改良燃焼ポット仕様変更のお知らせ

【該当機種】 温風式ペレットストーブ SS-5、SS-5plus ※従来機種 SS-1、SS-2 と互換性あり
 輻射式ペレットストーブ RS-4、RS-mini ※従来機種 MT-311 と互換性あり

SS-5 燃焼ポット[内]

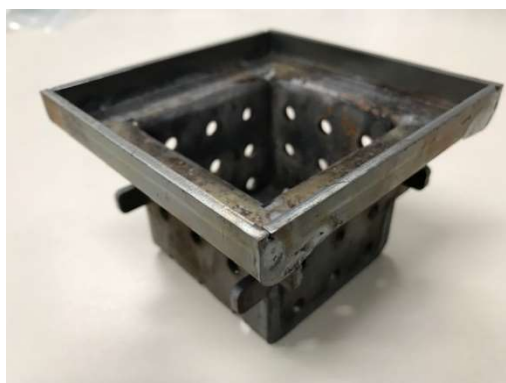
●SS-5 用、RS-4 用

- ・着火しやすく、炎を見やすくするために前面のあおりを無くしました
- ・炎のばらつきを無くし、大きさを安定させるために、火格子のスリットを大きく減らしました

RS-mini 燃焼ポット[内]

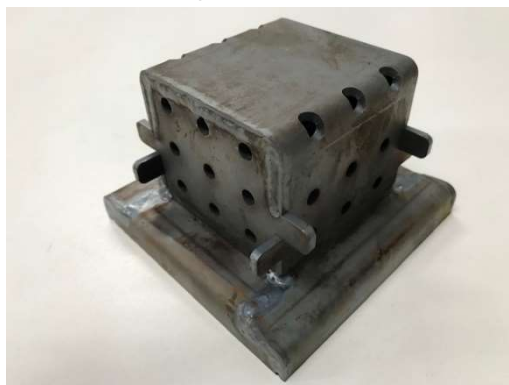
●RS-mini 用

- ・着火しやすく、炎を見やすくするために前面のあおりを無くしました
- ・炎のばらつきを無くし、大きさを安定させるために、火格子のスリットを大きく減らしました
- ・曇りを大きく軽減させるために、燃焼ポット受けにエアカーテン機能を付けました

※RS-mini のみ、燃焼ポット[内]と[外]合わせて必要となりますのでご了承ください。
